RAPORT DE AUDIT DE SIGURANȚĂ RUTIERĂ

CONSOLIDARE VARIANTA DE OCOLIRE CARANSEBEȘ

KM 0+310 – KM 12+073

STADIUL 1: DOCUMENTAȚIE DE AVIZARE A LUCRĂRILOR DE INTERVENȚII.

Fig. 1 Profil transversal tip proiectat

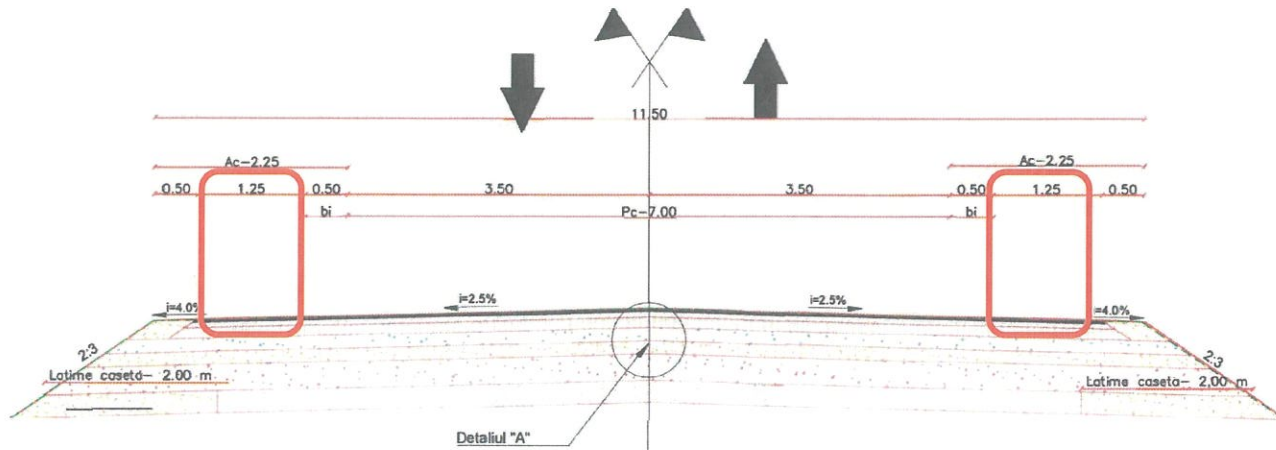
Astfel, lățimea totală a acostamentelor consolidate este 2 x 1,75 m = 3,50 m, reprezentând, așadar, jumătate din lățimea unei benzi de circulație (pe fiecare sens de circulație).

Acest lucru este periculos din punct de vedere al siguranței circulației, favorizând depășiri în condiții periculoase, precum și staționări neregulate.

Fig. 2 Profil transversal tip proiectat (cu rigole de acostament nesuținute din lateral)

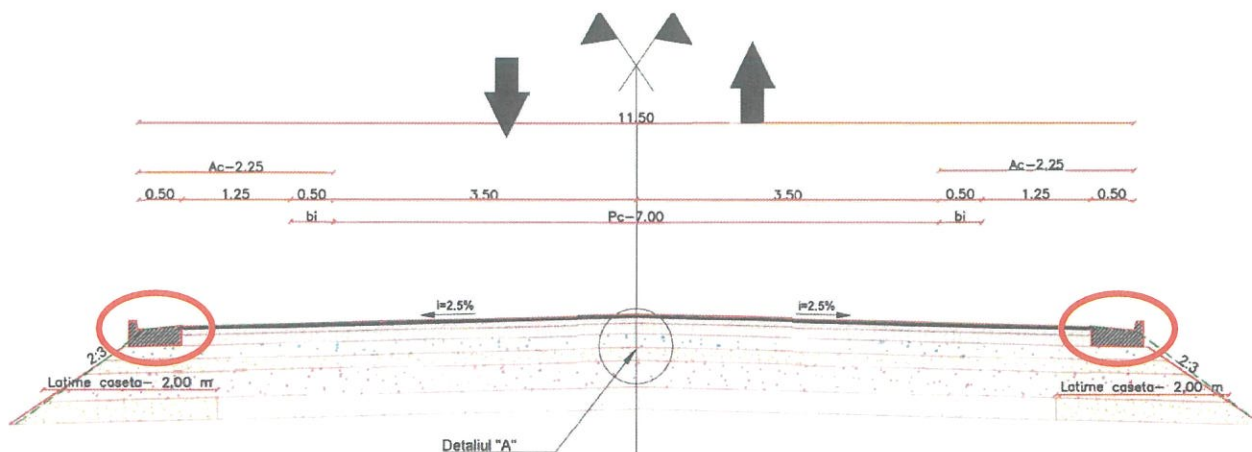
Conform profilurilor transversale tip, rigolele de acostament din elemente prefabricate de beton nu sunt susținute din lateral (dinspre exterior) (Fig. 2), astfel încât există riscul dislocării/ desprinderii și căderii acestora pe taluz.

Fig. 3 Profil transversal tip proiectat (fără înălțimi taluzuri rambleu)

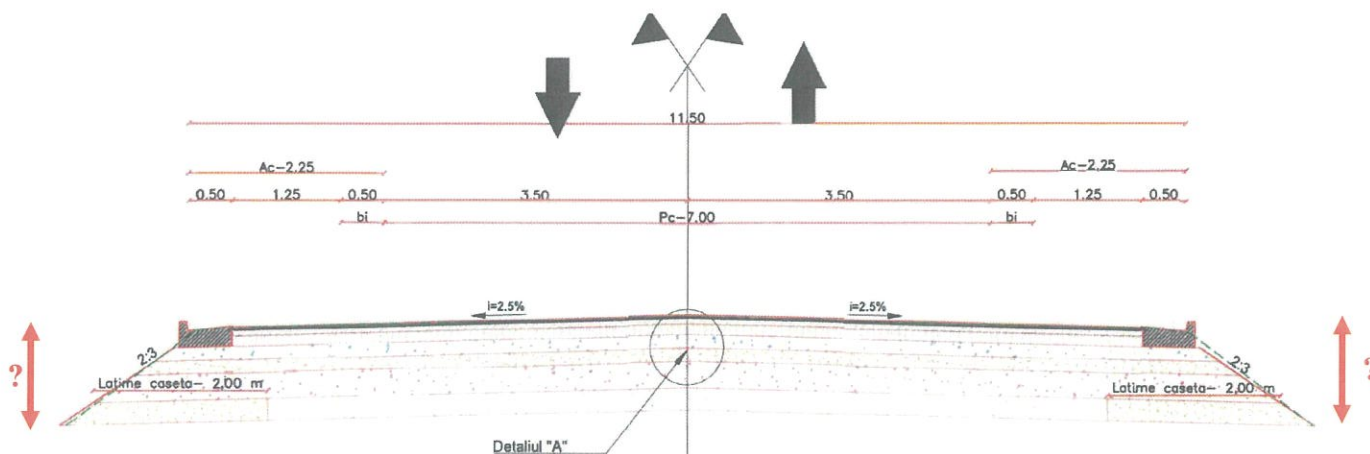
În profilurile transversale tip, nu sunt indicate înălțimile taluzurilor de rambleu, atât pe partea stângă, cât și pe partea dreaptă (Fig. 3). Acest aspect influențează alegerea adecvată și justificată a tronsoanelor pe care se dispun rigole de acostament, respectiv casiuri pe taluzuri.

Fig. 4 Profil transversal tip proiectat – varianta nr. 2 (fără pante transversale)

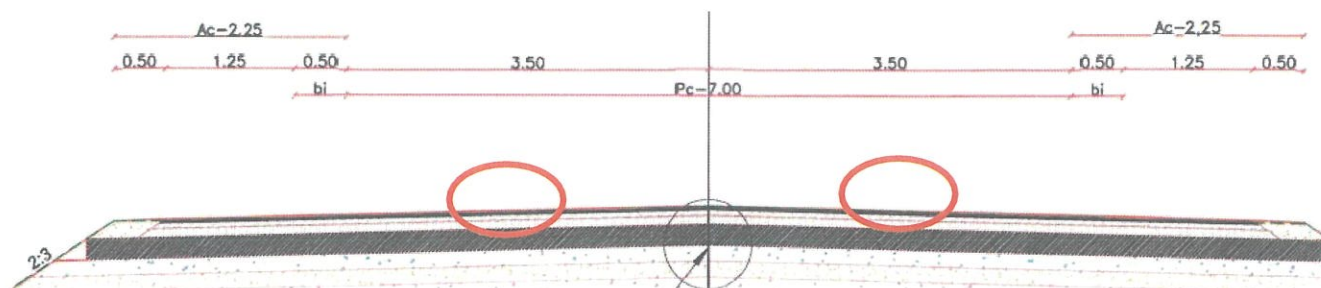
În profilurile transversale tip aferente variantei nr. 2, nu sunt indicate pantele transversale pentru suprafața carosabilă, în aliniament (Fig. 4).

Fig. 5 Intersecție giratorie km 0+300 (fără cotare elemente)

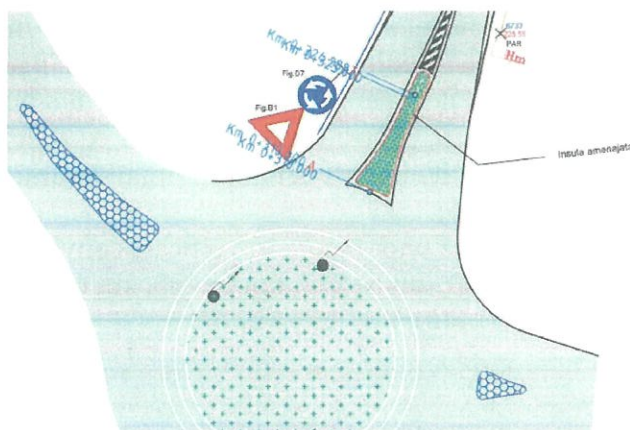
Pentru intersecția giratorie de la km 0+300, lipsește cotarea elementelor geometrice ale intersecției: raze, diametre, lățimi (Fig. 5).

Fig. 6 Intersecție giratorie km 5+000 (fără cotare elemente)

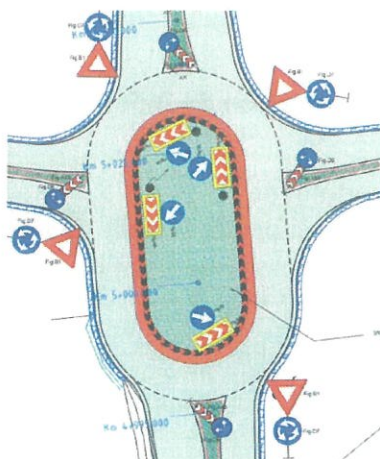
Pentru intersecția giratorie de la km 5+000, cu DJ 608A Caransebeș – Muntele Mic, lipsește cotarea elementelor geometrice ale intersecției: raze, diametre, lățimi (Fig. 6).

Fig. 7 Intersecție giratorie km 5+000 (lățime cale de circulație giratorie)

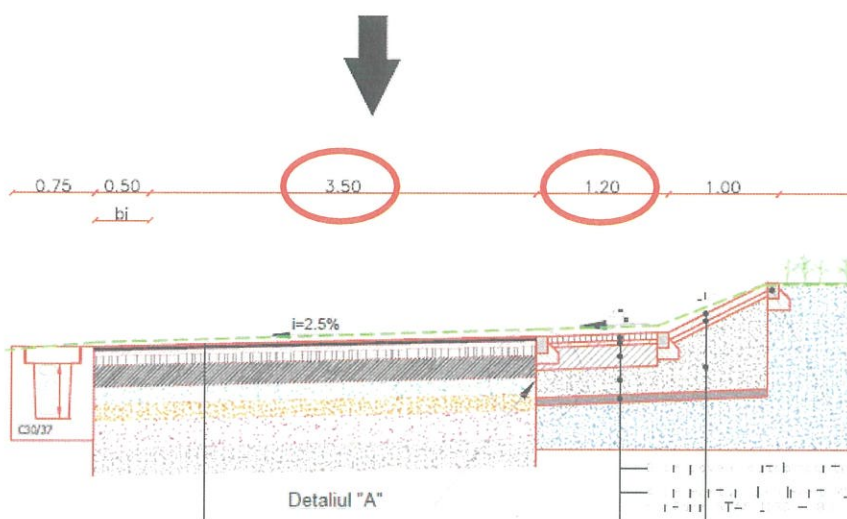
Pentru intersecția giratorie de la km 5+000, cu DJ 608A Caransebeș – Muntele Mic, lățimea suprafeței carosabile a intersecției este de 3,50 m, mai mică decât valoarea de 5,50 m recomandată prin tab. 23 din AND 600. De asemenea, supralărgirea la interior este de 1,20 m, inferioară valorii de 2,00 m recomandată prin AND 600 (Fig. 7).

Fig. 8 Intersecție cu str. Aeroportului, km 5+765 (fără cotare elemente)

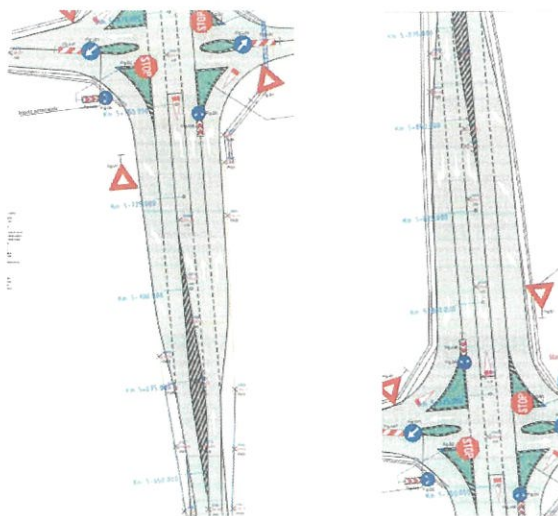
Pentru intersecția cu str. Aeroportului de la km 5+765, nu sunt indicate dimensiunile în plan pentru benzile de accelerare/decelerare, precum și pentru benzile de stocaj pentru viraje la stânga (Fig. 8).

Fig. 9 Intersecție cu DN 68, km 9+150 (fără cotare elemente)

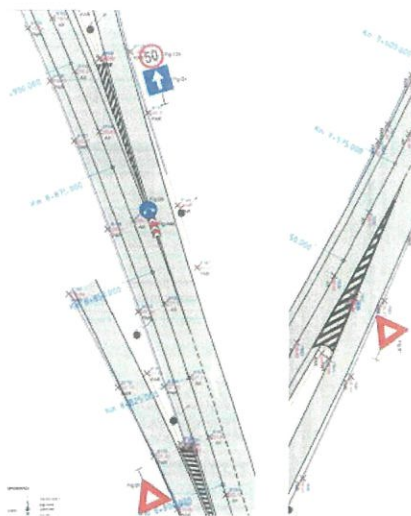
Pentru intersecția cu DN 68 de la km 9+150, nu sunt indicate dimensiunile în plan pentru benzile de accelerare/decelerare (Fig. 9).

Fig. 10 Intersecție giratorie km 12+100 (fără cotare elemente)

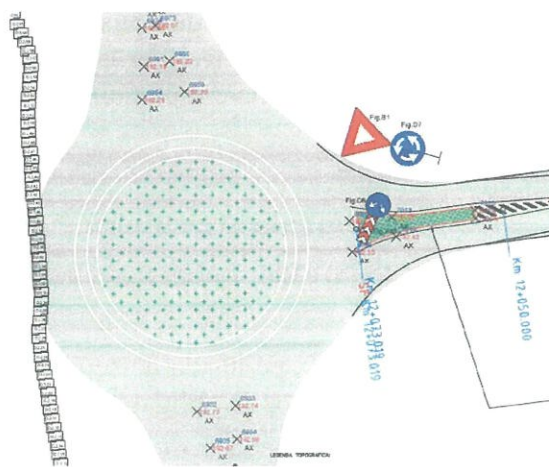
Pentru intersecția giratorie de la km 12+100, lipsește cotarea elementelor geometrice ale intersecției: raze, diametre, lățimi (Fig. 10).

Fig. 11 Lipsă indicatoare rutiere intersecție giratorie km 0+300

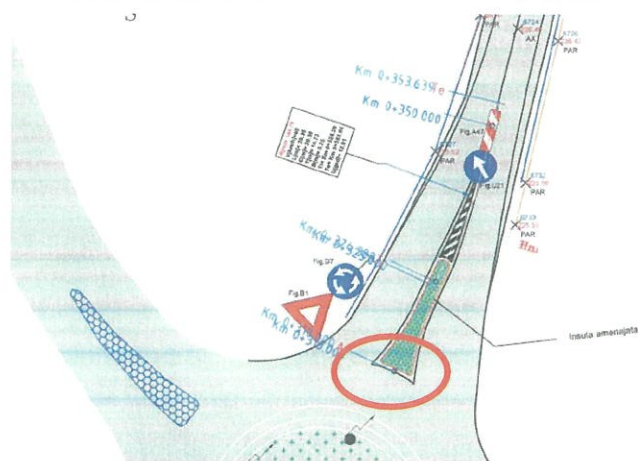
Pentru intersecția giratorie de la km 0+300, pe insula de separare a sensurilor lipsesc indicatoare de orientare F31 / F32 și F43, precum și un indicator de obligare D6, însoțit de baliză bidirecțională A48 (Fig. 11).

Se recomandă ca, în următoarea fază de proiectare, în cadrul unui plan complet de semnalizare rutieră, să fie prevăzute indicatoarele de orientare F31 / F32 (privind direcția spre localitățile indicate) și F43 (privind drumul deschis circulației internaționale), precum și un indicator de obligare D6 pentru ocolire prin ambele părți (însoțit de baliză bidirecțională A48), pe insula de separare a sensurilor de circulație la intersecția giratorie de la km 0+300.

Fig. 12 Lipsă marcaje rutiere intersecție giratorie km 0+300

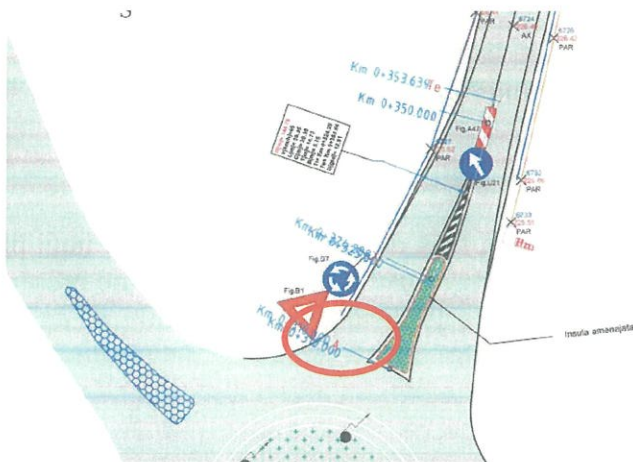
Pentru intersecția giratorie de la km 0+300, lipsesc marcajele rutiere pentru "cedează trecerea", aferente bretelei de intrare de pe V.O. în intersecție (Fig. 12).

Se recomandă ca, în următoarea fază de proiectare, în cadrul unui plan complet de semnalizare rutieră, să fie prevăzute marcajele rutiere pentru "cedează trecerea", aferente bretelei de intrare de pe V.O. în intersecție.

Fig. 13 Lipsă indicator limitare de viteză

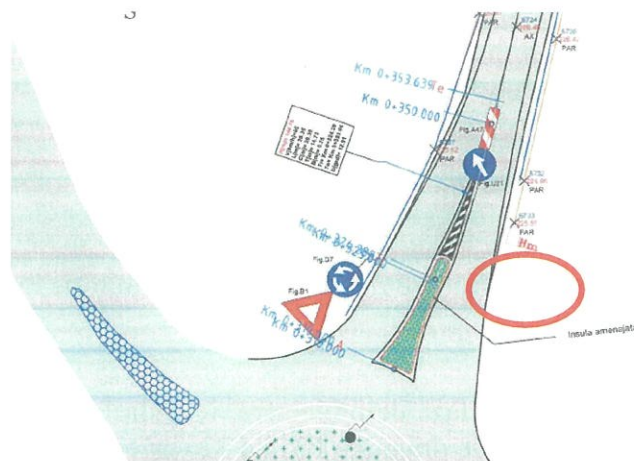
La km 0+320 dr., lipsește un indicator de restricție C29 / C30 privind limitele de viteză admisibile pe V.O. (Fig. 13).

Se recomandă ca, în următoarea fază de proiectare, în cadrul unui plan complet de semnalizare rutieră, să fie prevăzut un indicator de restricție C29 / C30 privind limitele de viteză admisibile pe V.O., amplasat în zona km 0+320 dr.

Fig. 15 Lipsă indicator final sector depășirea interzisă, km 0+900 stg.

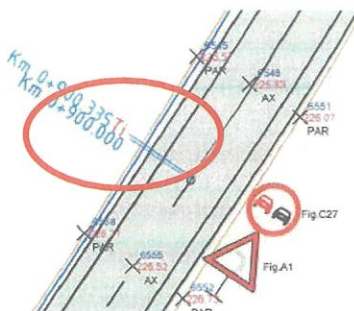
La km 0+900 stg., lipsește un indicator C37 semnalizând finalul sectorului cu depășirea interzisă (Fig. 15).

Fig. 17 Pod km 3+400

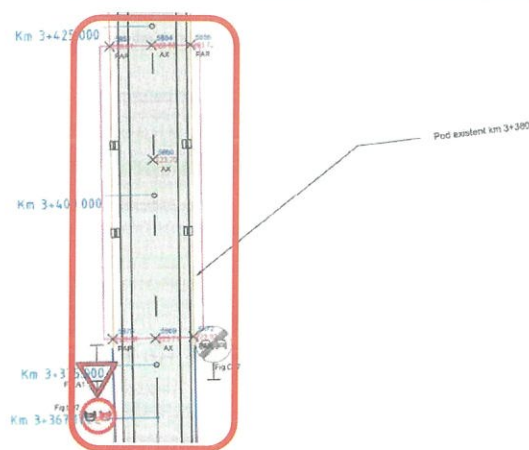
La km 3+400, traseul V.O. traversează un obstacol prin intermediul unui pod existent. La km 3+375, sunt prevăzute indicatoare și marcaje rutiere aferente sectorului cu depășirea interzisă, desfășurat către sud. Astfel, conform pieselor desenate din proiect, pe pod este permisă depășirea, acest lucru nefiind corelat nici cu situația existentă în prezent în cadrul obiectivului (Fig. 17).

Se recomandă ca, în următoarea fază de proiectare, în cadrul unui plan complet de semnalizare rutieră, sectorul cu depășirea interzisă să fie prelungit încă cel puțin 100 m către nord. Semnalizarea rutieră orizontală și verticală va fi adaptată, prin relocarea indicatoarelor rutiere de restricție C27 și C37, precum și prelungirea marcajului longitudinal axial cu linie continuă simplă tip E.

Fig. 18 Intersecție cu DC 12, km 3+725

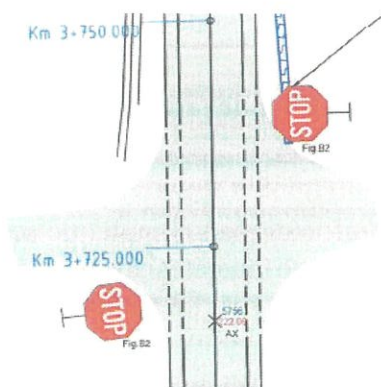
La km 3+725, traseul V.O. se intersectează cu DC 12 Caransebeș – Var. Intersecția este amenajată la același nivel, având 4 (patru) brațe. Nu sunt prevăzute benzi de stocaj pentru viraje la stânga sau benzi de decelerare pentru viraje la dreapta (Fig. 18).

Fig. 19 Intersecție cu DC 12, km 3+725: lipsă indicatoare de orientare

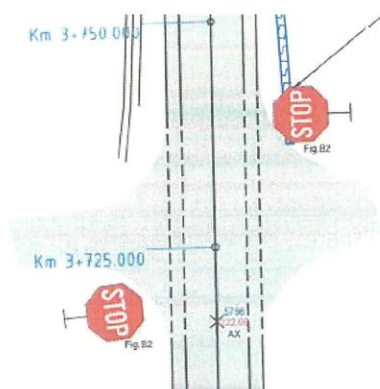
La km 3+725, traseul V.O. se intersectează cu DC 12 Caransebeș – Var. Intersecția este amenajată la același nivel, având 4 (patru) brațe. Nu sunt prevăzute indicatoare de orientare F1 (de presemnalizare a direcțiilor de deplasare) și F31 (privind direcțiile spre localitățile indicate), atât pe V.O., cât și pe DC 12 (Fig. 19).

Se recomandă ca, în următoarea fază de proiectare, în cadrul unui plan complet de semnalizare rutieră, pentru intersecția V.O. cu DC 12, de la km 3+725, se fie prevăzute indicatoare rutiere de orientare F1 (de presemnalizare a direcțiilor de deplasare) și F31 (privind direcțiile spre localitățile indicate), atât pe V.O., cât și pe DC 12.

Fig. 20 Lipsă marcaje rutiere, km 3+725

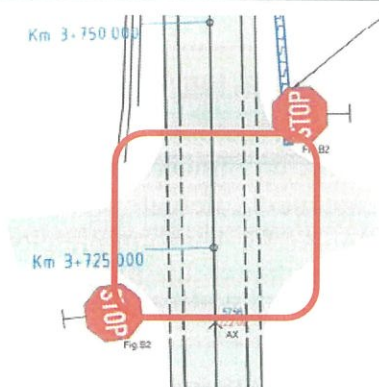
Pentru intersecția V.O. cu DC 12, de la km 3+725 stg.+dr., lipsesc marcajele rutiere de oprire, pentru însoțirea indicatoarelor rutiere aferente, amplasate pe DC 12. De asemenea, în dreptul intersecției, marcajul longitudinal axial cu linie continuă tip E apare neîntrerupt pe V.O., indicând restricționarea virajelor la stânga (Fig. 20).

Se recomandă ca, în următoarea fază de proiectare, în cadrul unui plan complet de semnalizare rutieră, intersecția V.O. cu DC 12, de la km 3+725 stg.+dr., să fie aplicate marcaje rutiere de oprire, pentru însoțirea indicatoarelor rutiere aferente, conform SR 1848-7.

Fig. 21 Intersecție cu str. Sf. Elisabeta, km 4+005

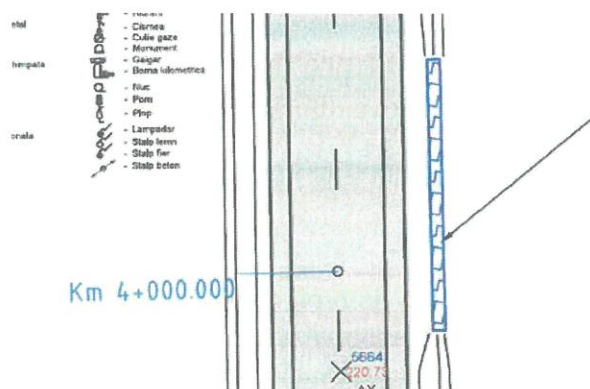
La km 4+005 dr., V.O. se intersectează cu str. Sf. Elisabeta. În cadrul acestei intersecții, nu au fost prevăzute (Fig. 21):

- indicator rutier de obligare B2, respectiv marcaj rutier "oprire" pe strada laterală;
- întrerupere marcaj longitudinal marginal cu linie continuă tip E și, respectiv, aplicarea unui marcaj longitudinal marginal cu linie întreruptă tip I, pe V.O. partea dreaptă;
- indicatoare de avertizare A36 / A37 privind intersecția cu un drum fără prioritate.

Se recomandă ca, în următoarea fază de proiectare, în cadrul unui plan complet de semnalizare rutieră, pentru intersecția de la km 4+005 dr. cu str. Sf. Elisabeta, să fie prevăzute:

Fig. 22 Pod km 4+725

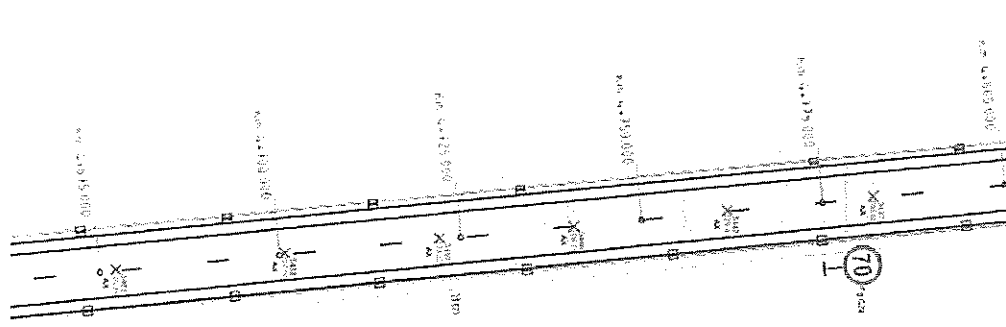
La km 4+725, traseul V.O. traversează un obstacol prin intermediul unui pod existent. La km 4+825, sunt prevăzute indicatoare și marcaje rutiere aferente sectorului cu depășirea interzisă, desfășurat către nord, aferent intersecției cu DJ 608A. Astfel, conform pieselor desenate din proiect, pe pod este permisă depășirea, acest lucru nefiind corelat nici cu situația existentă în prezent în cadrul obiectivului (Fig. 22).

Se recomandă ca, în următoarea fază de proiectare, în cadrul unui plan complet de semnalizare rutieră, sectorul cu depășirea interzisă să fie prelungit încă cel puțin 350 m către sud (până în zona km 4+475). Semnalizarea rutieră orizontală și verticală va fi adaptată, prin relocarea indicatoarelor rutiere de restricție C27 și C37, precum și prelungirea marcajului longitudinal axial cu linie continuă simplă tip E.

Fig. 23 Lipsă indicatoare rutiere intersecție giratorie km 5+000

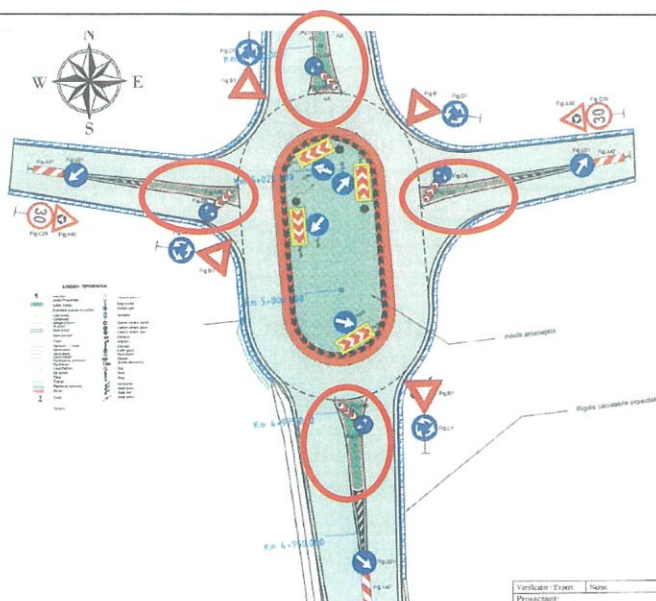
Pentru intersecția giratorie de la km 5+000, cu DJ 608A Caransebeș – Muntele Mic, pe insulele de separare a sensurilor lipsesc indicatoare de orientare F31 / F32 și F43 (Fig. 23).

Se recomandă ca, în următoarea fază de proiectare, în cadrul unui plan complet de semnalizare rutieră, să fie prevăzute indicatoarele de orientare F31 / F32 (privind direcția spre localitățile indicate) și F43 (privind drumul deschis circulației internaționale), pe insulele de separare a sensurilor de circulație la intersecția giratorie de la km 5+000.

Fig. 24 Lipsă marcaje rutiere intersecție giratorie km 5+000

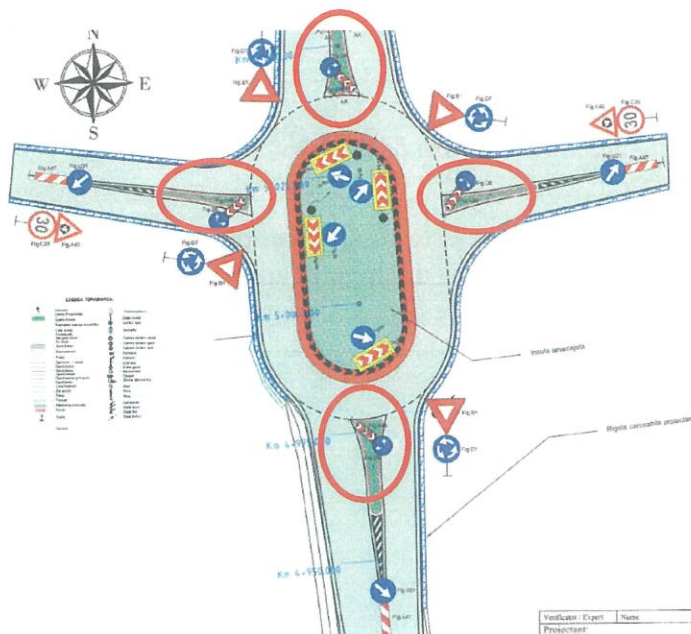
Pentru intersecția giratorie de la km 5+000, cu DJ 608A Caransebeș – Muntele Mic, lipsesc marcajele rutiere pentru "cedează trecerea", aferente bretelelor de intrare în intersecție (Fig. 24).

Se recomandă ca, în următoarea fază de proiectare, în cadrul unui plan complet de semnalizare rutieră, să fie prevăzute marcajele rutiere pentru "cedează trecerea", aferente bretelei de intrare de pe V.O. în intersecție.

Fig. 25 Pod km 5+450

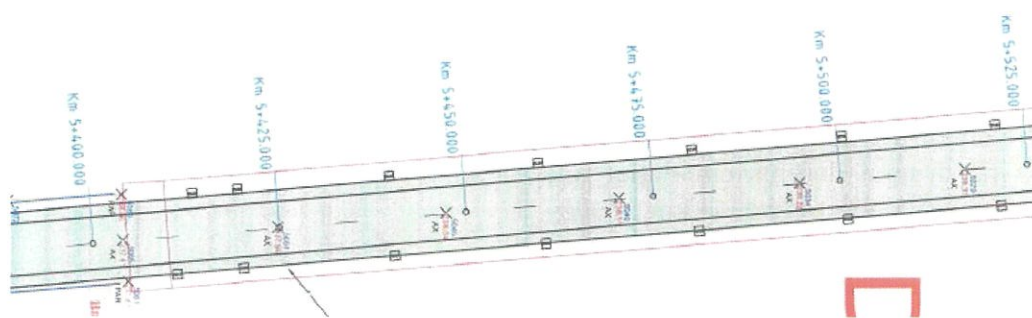
La km 5+450, traseul V.O. traversează un obstacol prin intermediul unui pod existent. Între km 5+175 și km 5+590, conform pieselor desenate, este permisă depășirea, fiind prevăzut marcaj longitudinal axial cu linie simplă discontinuă tip A, respectiv indicatoare rutiere C27 / C37. Astfel, conform pieselor desenate din proiect, între intersecțiile V.O. cu DJ 608A și, respectiv, str. Aeroportului, este permisă depășirea, inclusiv pe podul existent, acest lucru nefiind corelat nici cu situația existentă în prezent în cadrul obiectivului (Fig. 25).

Fig. 26 Indicator rutier neconform, km 5+575 dr.

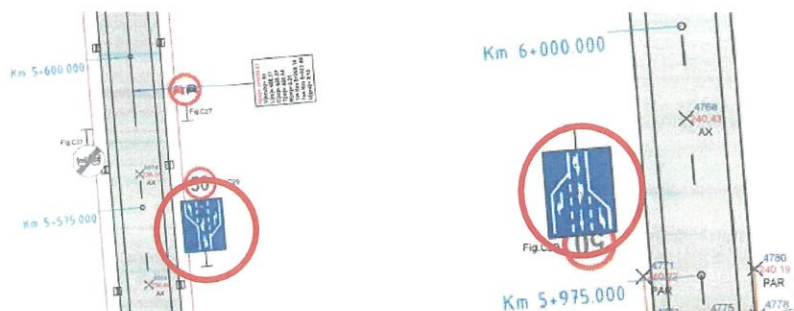
La km 5+575 dr. și km 5+990 stg., este figurată amplasarea unor indicatoare rutiere de orientare F19 privind selectarea circulației pe direcții de mers în apropierea intersecției. Indicatoarele figurate nu sunt realizate conform SR 1848-1 și nu corespund configurației intersecției (Fig. 26).

Fig. 27 Indicator rutier lipsă, km 5+575 stg.

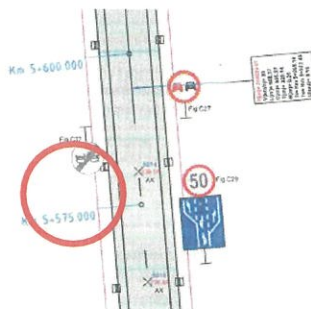
La km 5+575 dr., este amplasat un indicator rutier C29 de restricționare a vitezei de circulație la 50 km/h. Pe partea opusă a drumului, nu este amplasat indicatorul rutier omolog, C36, privind sfârșitul restricției impuse (Fig. 27).

Fig. 28 Marcaj rutier incomplet, km 5+660 dr.

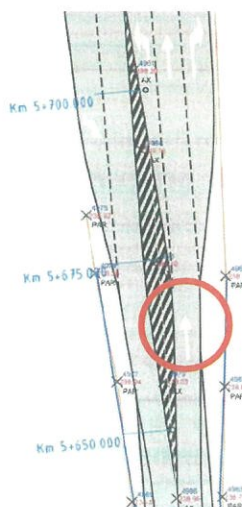
La km 5+660 dr., s-a prevăzut un marcaj rutier tip săgeată de selectare pe benzi, pentru sensul de deplasare înainte (Fig. 28). Acest marcaj nu este corelat cu configurația intersecției de la km 5+765 cu str. Aeroportului, prevăzută cu bandă de decelerare (pentru viraj la dreapta), respectiv bandă de stocaj pentru viraj la stânga.

Fig. 29 Lipsă marcaje și indicatoare rutiere, intersecție km 5+765

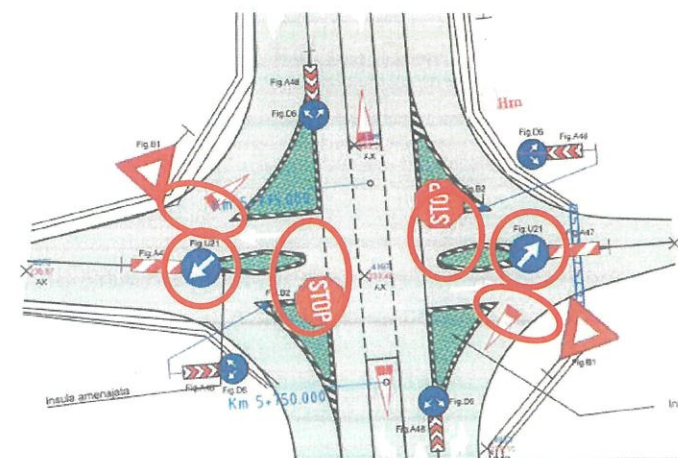
În cadrul intersecției de la km 5+765 cu str. Aeroportului, nu s-a figurat aplicarea marcajelor rutiere transversale pentru "cedează trecerea" (conform pct. 3.3.4 din SR 1848-7), respectiv "oprire" (conform pct. 3.3.3 din SR 1848-7), în corelare cu indicatoarele rutiere prevăzute (Fig. 29).

De asemenea, la capetele insulelor de separare pe str. Aeroportului (către V.O.), lipsesc indicatoare de obligare D5 "Ocolire prin dreapta", însoțite de balize direcționale A47. Totodată, indicatoarele de obligare "Ocolire prin dreapta" care au fost prevăzute în piesele desenate ale proiectului sunt referențiate ca indicatoare temporare U21, în loc de indicatoare de obligare D5 (Fig. 29).

Se recomandă ca, în următoarea fază de proiectare, în cadrul unui plan complet de semnalizare rutieră, în cadrul intersecției de la km 5+765 cu str. Aeroportului să fie prevăzute:
